工程名称：西安市碑林区建国路小学北教学楼维修加固及操场修缮工程

西安市碑林区建国路小学北教学楼加固改造项目

图纸问题及回复

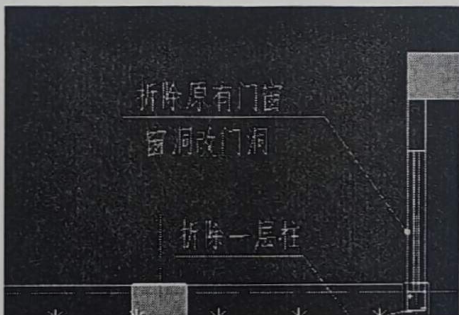
1. 请明确拆除教室内设施是否只包含黑板和讲台, 如是, 请明确黑板的规格和讲台的规格材质高度。

追问: 请明确设施都有哪些需要拆除, 规格材质是什么, 需要计算立方, 外运垃圾。

回复: 教室内设施均拆除。

回复: 讲台拆除同新做; 黑板利旧, 计入拆除和安装费用即可, 规格: 1500*5000mm。

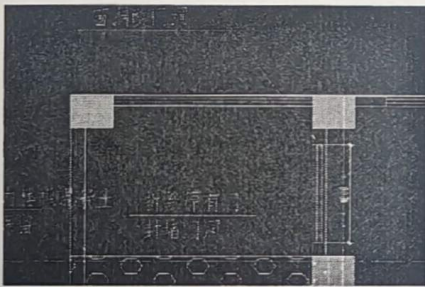
5. 二层拆除原有门封堵门洞，门的高度是多少，封起来的墙面是否用红砖砌砖，如是，请明确是否需要刷水泥砂浆，如是，请明确厚度。

回复：不锈钢门高度为 2100mm，封堵墙体采用加气混凝土砌块砌筑，厚度均为 200mm，需要刷水泥砂浆，两侧各 20mm

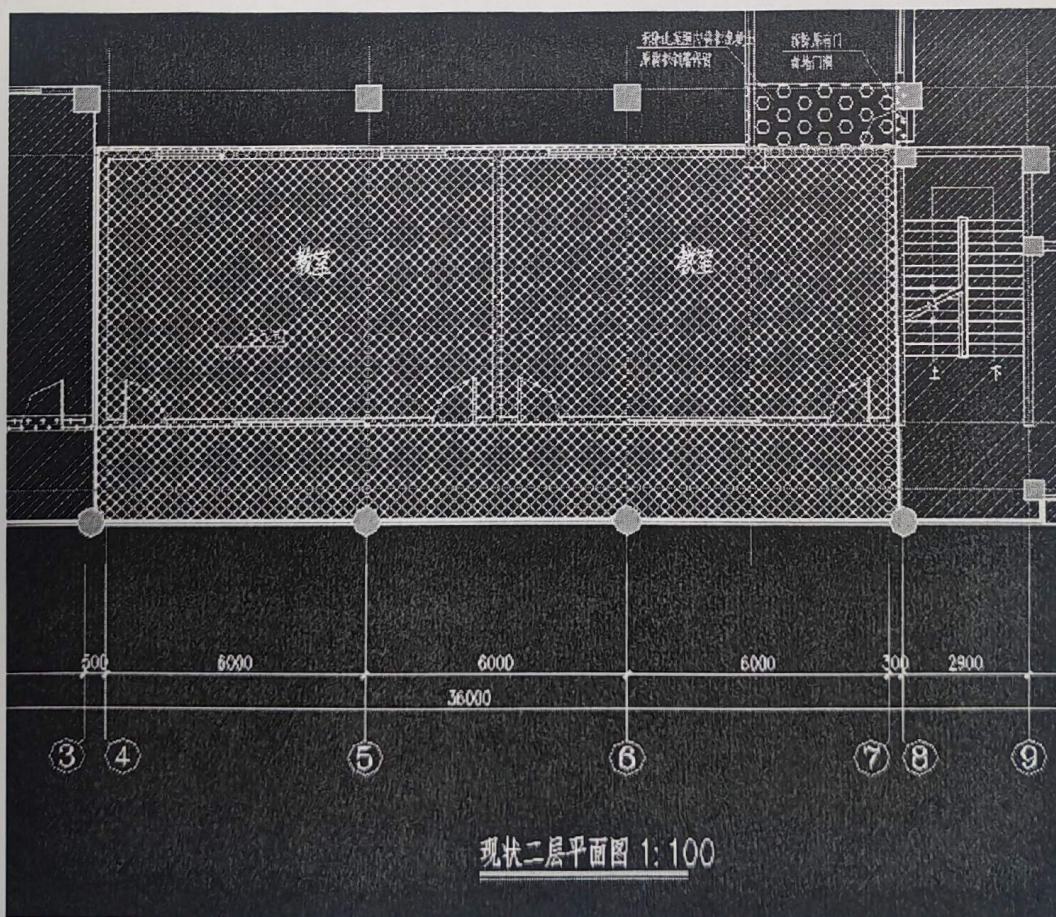
8. 一层拆除顶板的范围只有两个教室的面积，新做楼板的范围有 A~1/A 交 3~8 轴是否有误。

回复: 拆除范围为 A~B/3~8、新板范围为 A~C/3~8。拆除范围如图所示, 不止一层的顶板和顶梁需要拆除, 同位置二层的顶板和顶梁也需要拆除, 二层原有两层楼板所以拆除后不需要新做顶板, 二层拆除的量和一层相同。

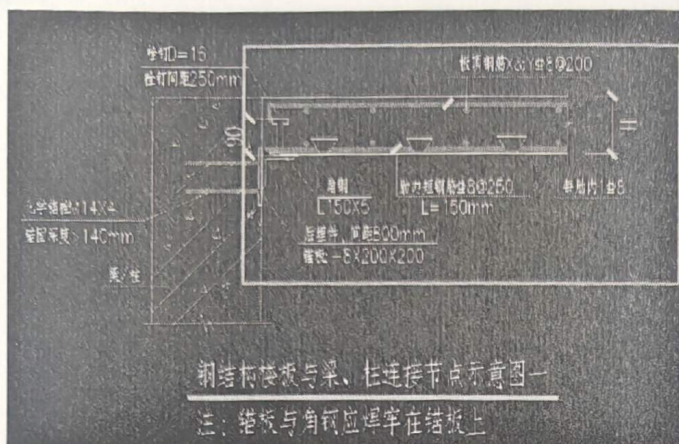
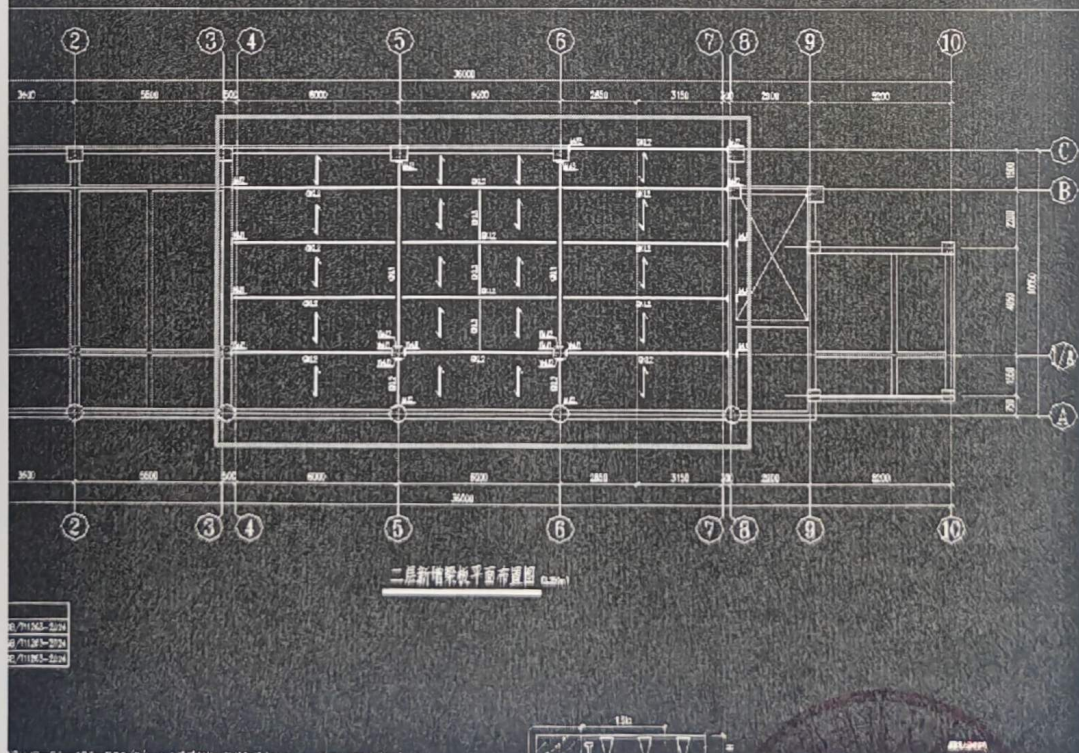
9. 请在图纸中明确压型钢板敷设的范围。

回复: 如下图所示, 且此范围内为压型钢板组合楼板, 混凝土楼板部分板厚 100, 钢筋布置见下图

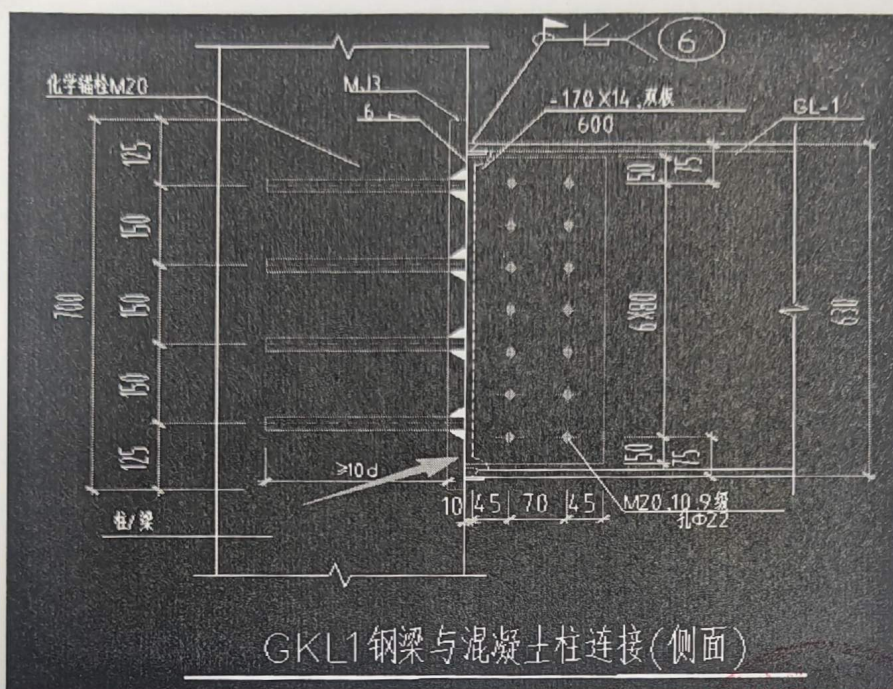
10. 请明确 MJ3 这个钢板的宽度和厚度，化学锚栓是否为双排。

回复：此为埋件 1，板厚 20mm，宽度同梁宽，化学锚栓双排。

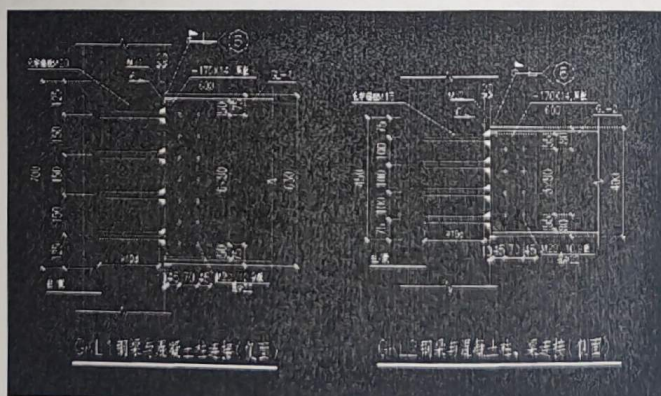
11. 请明确 MJ2 这个钢板的宽度和厚度, 化学锚栓是否为双排。

回复: 板厚 20mm, 宽度同梁宽, 化学锚栓双排。

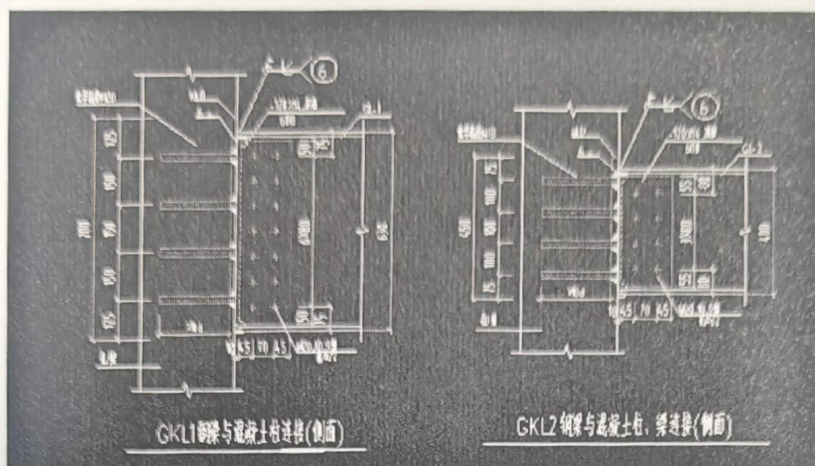
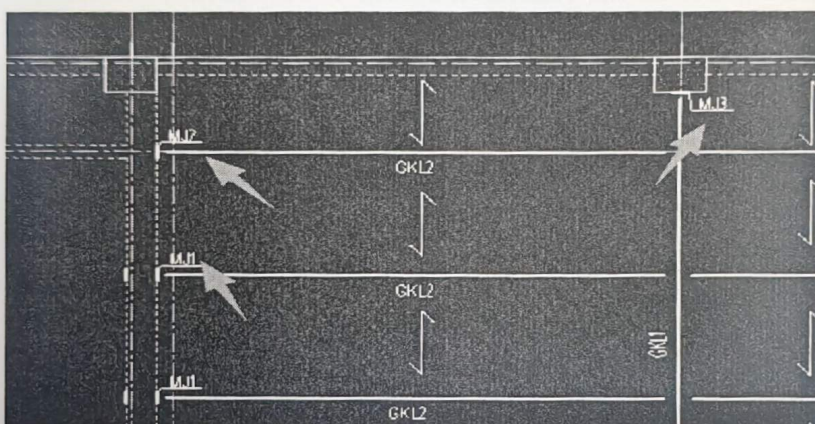
12. 新做的钢梁与混凝土柱和梁连接时, 在节点图中有两个节点图与平面图中写

的 MJ1、MJ2、MJ3 节点对应不上，是不是以节点图中的连接节点为准

回复：GKL1 对应 MJ1 与 YMJ1，GKL2 对应 MJ2 与 YMJ

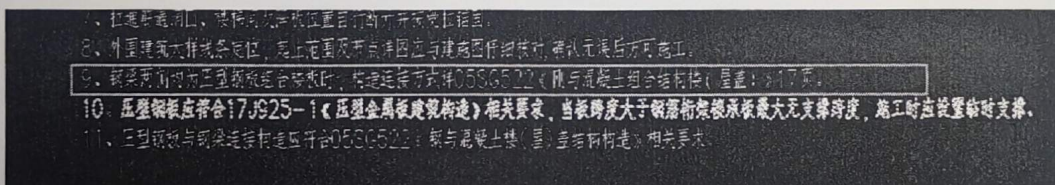
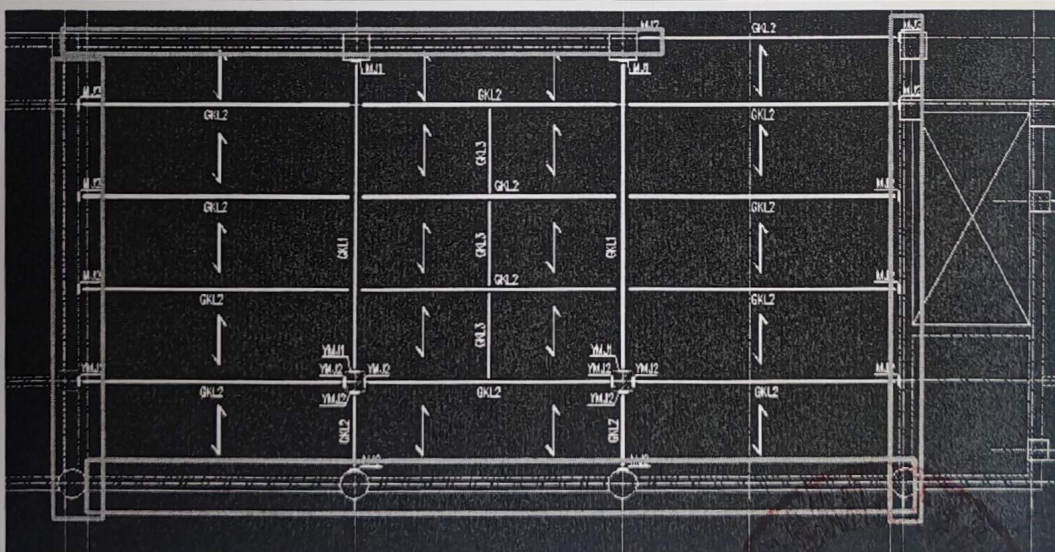
14. 钢结构楼板与梁、柱连接节点是不是钢筋桁架楼承板的四周一圈都要做这个连接。

回复: 钢结构楼板与混凝土连接时为此连接, 钢梁两侧均为压型钢板组合楼板时, 构造连接方式详 05SG522 《刚与混凝土组合结构楼(屋盖)》17 页。

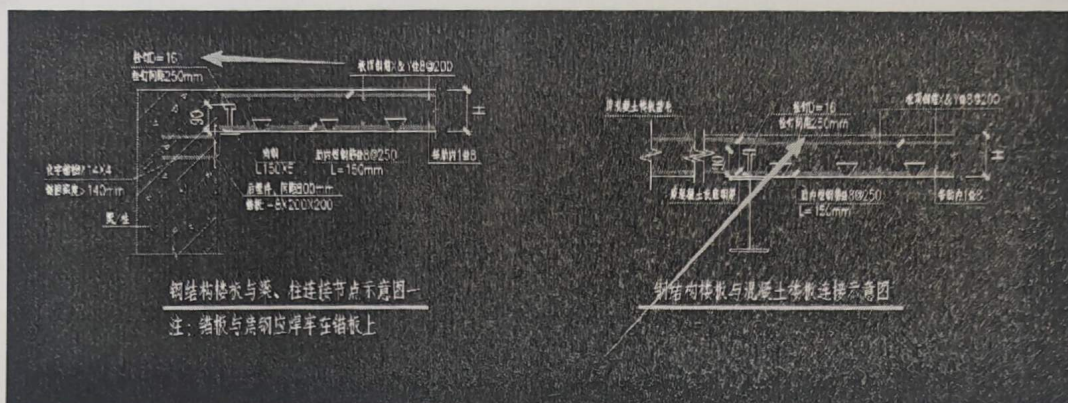
15. 钢筋桁架楼承板是否需要做栓钉, 如是, 请明确栓钉的规格和长度, 是如何布置的。

回复: 见下图

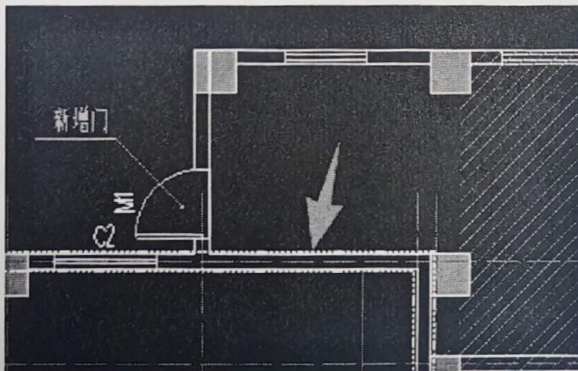
26. 请明确一层此处墙面按内墙面做法做还是按外墙面做法做。

回复：按照内墙面做法做。

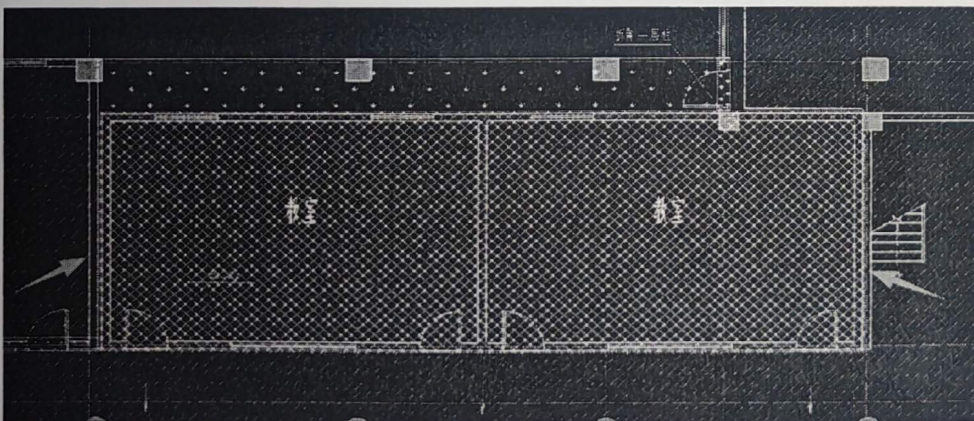
27. 请明确一、二层教室左右红色箭头所指的这两堵墙拆除之后，左边和右边的房间是否还有墙。

回复：暂按没有墙考虑，拆除原有墙后再新做墙体，双面抹灰后做内墙做法。

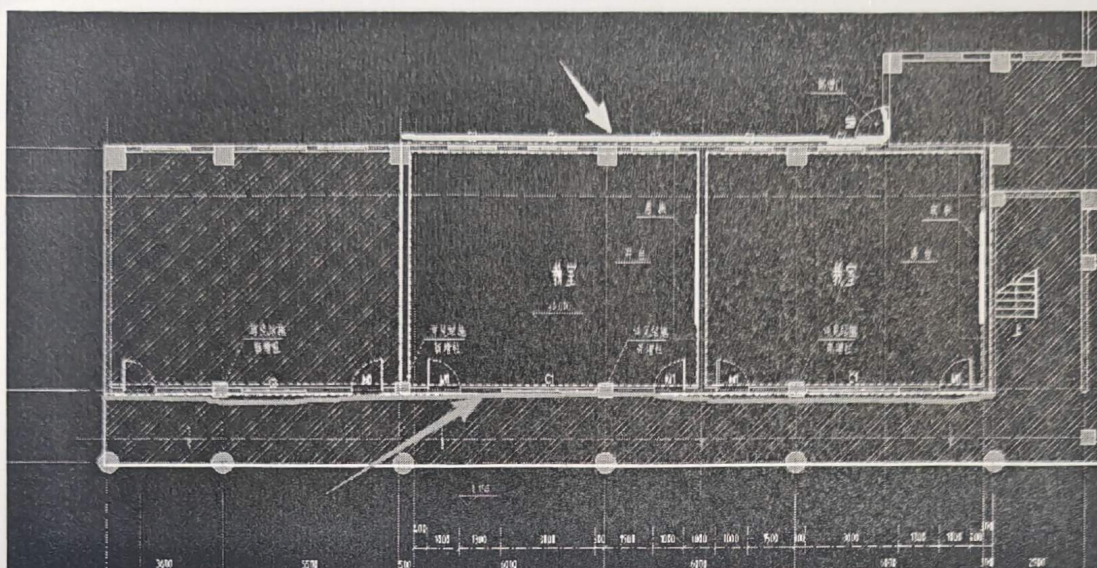
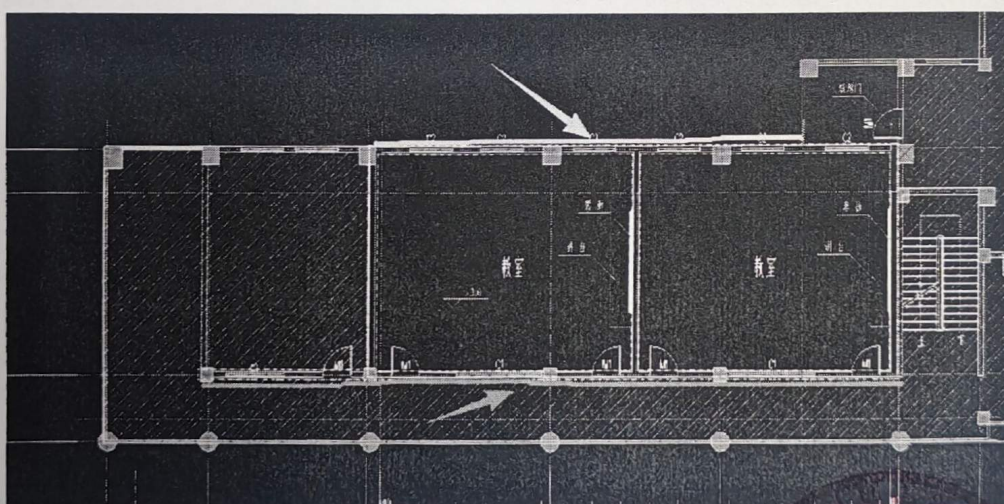
28. 请明确新做的墙面除教室外哪些是按照内墙做法做，哪些是按照外墙水泥砂浆做，哪些是按照真石漆做。

回复：一层：黄色是按照外墙面水泥砂浆做，红色按照真石漆墙面、1200mm 瓷砖墙裙做，其余的全部按照内墙乳胶漆墙面做法、1200mm 瓷砖墙裙做。

二层：黄色是按照外墙面水泥砂浆做，红色按照真石漆墙面、1200mm 瓷砖墙裙做，其余的全部按照内墙乳胶漆墙面做法、1200mm 瓷砖墙裙做。

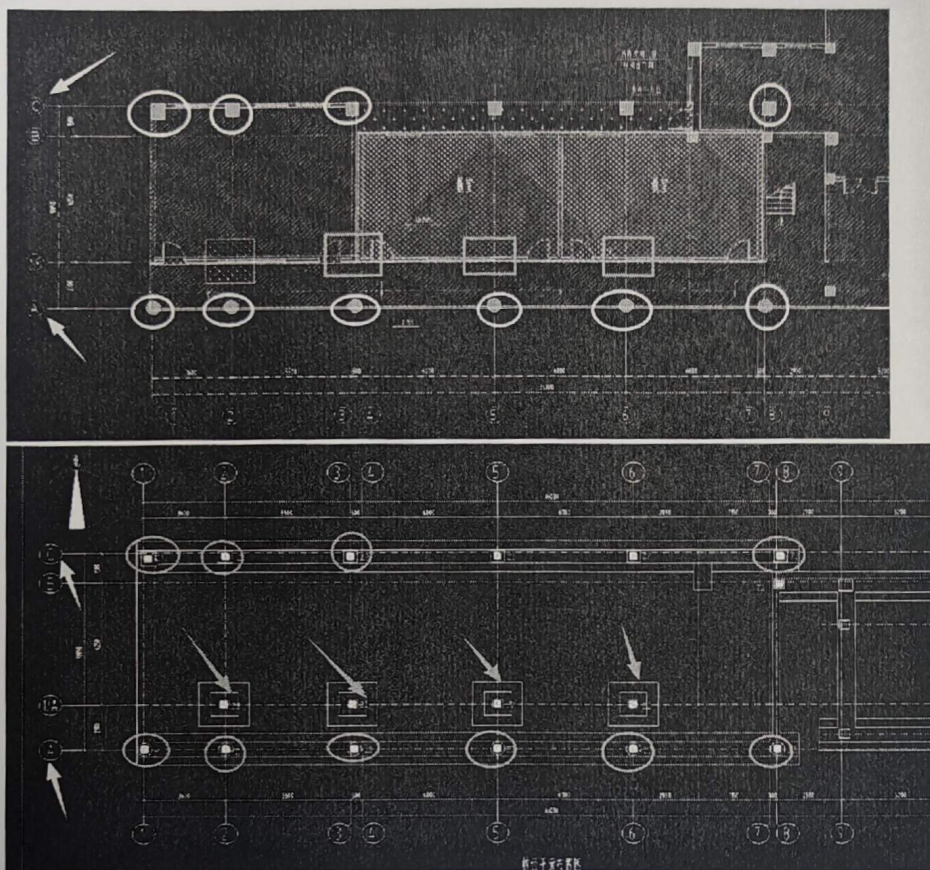
31. 一层和二层 (A~1/A) / (3~8) 轴走廊拆完了之后，一层是楼承板、二层是原有的楼板，请明确吊顶的具体做法。

追问：一层走廊石膏板和铝格栅布置两层？

回复：一层需要拆除原有格栅吊顶，然后新做棚 74 石膏板吊顶，下部设铝合金格栅吊顶 2mm 厚 100*100@100mm；二层也需要拆除原格栅吊顶，然后顶该区域刷棚 16 乳胶漆，下部设铝合金格栅吊顶 2mm 厚 100*100@100mm。

回复：是的

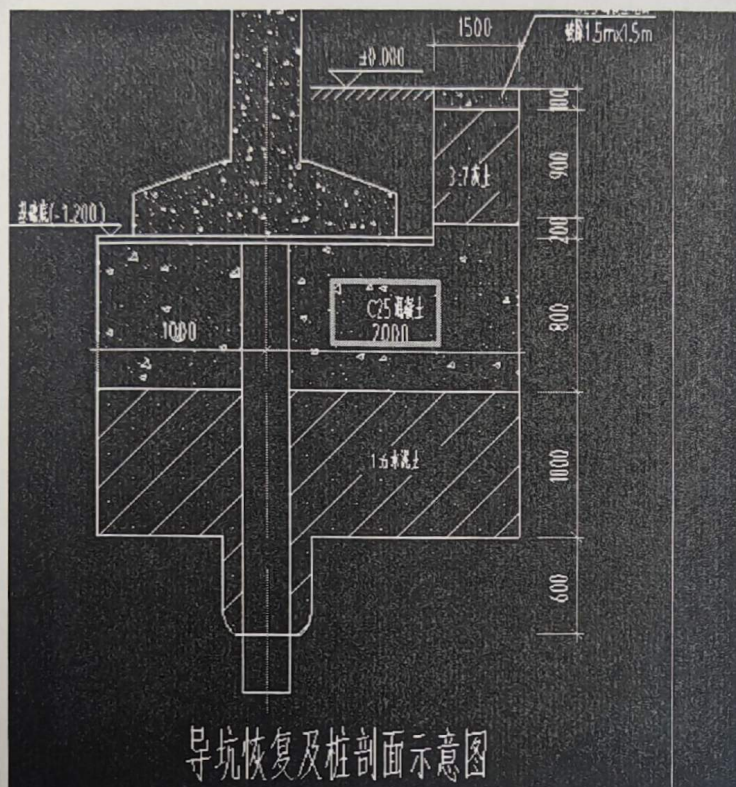
1、现状一层平面图 A/C 轴、说明第 5 条斜杠隐形部分为不改造区域、但 A/C 轴需托换桩、请明确黄圈部分现状地面为什么材质并明确拆除面层材质及基层材质厚度？并明确导坑恢复地面做法

回复：拆除地面参陕 09J01 图集地 28：10mm 地砖、25mm 水泥砂浆、150mm 混凝土垫层；恢复地面：做法参 09J01 地 28；600*600mm 颜色与原建筑一致[1、铺 6~10 厚地砖地面，干水泥擦缝 2、5 厚 1:2.5 水泥砂浆粘结层(内掺建筑胶)3、20 厚 1:3 干硬性水泥砂浆结合层(内掺建筑胶)4、水泥浆一道(内掺建筑胶)5、60 厚 C15 混凝土 6、150 厚 3:7 灰土 7、素土夯实】

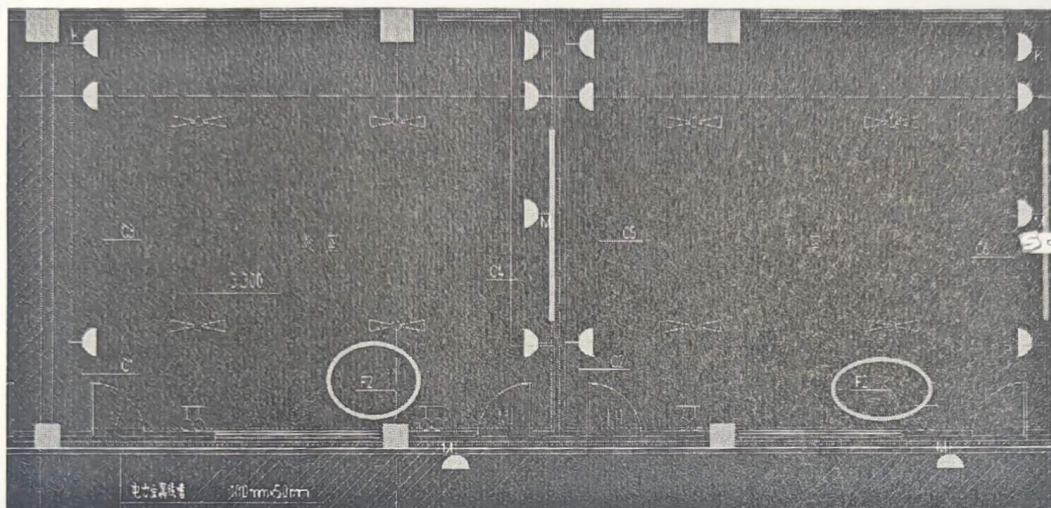
3、工作坑开挖尺寸图、设计说明的第八条、与图纸开挖尺寸矛盾、请明确开挖具体尺寸?

回复: 图纸已修改。

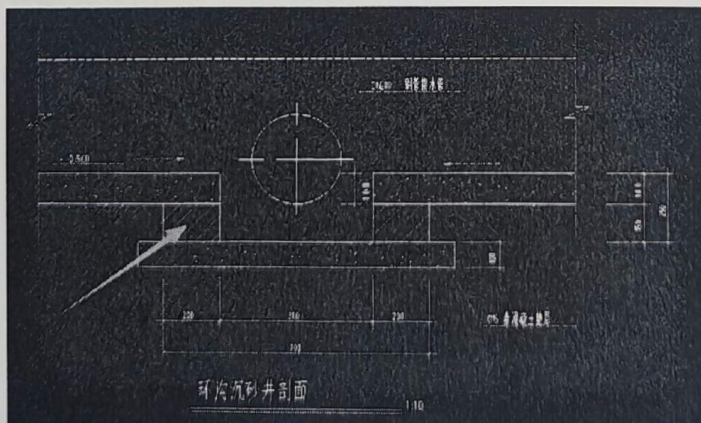
- 1、请明确图纸中排水管道挖除及新作的范围是否仅为截图中所指的紫红色线表示的管道？与污水井连接的天蓝色线表示的管道是否拆除后新作？

追问：图纸中蓝色和紫红色线画的排水沟均拆除后新作吗？

回复：是，排水沟及管道均拆除后新做。

回复：全部拆除后新作。

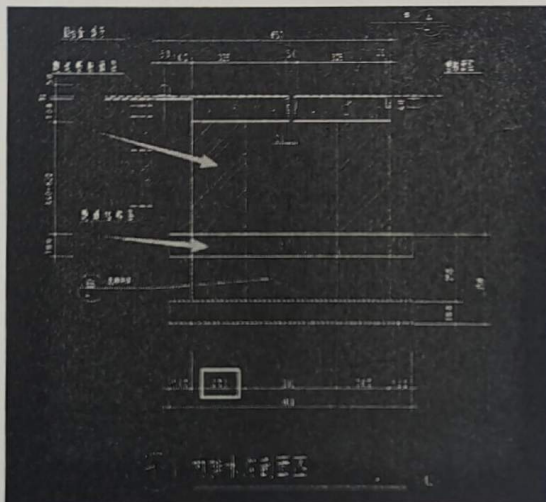
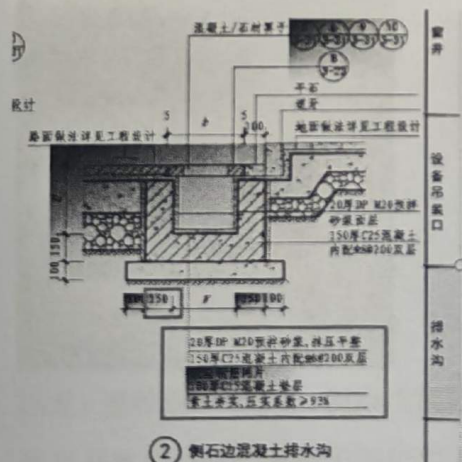
8、排水沟的沟壁、100 厚沟底材料图纸未标注，是否按照图集集中的材料（图集截图红框中的材料），沟壁的厚度内排水沟剖面图中为 200mm, 图集未 150mm，以哪个为准？

回复：材料以图集为准，厚度取 200mm
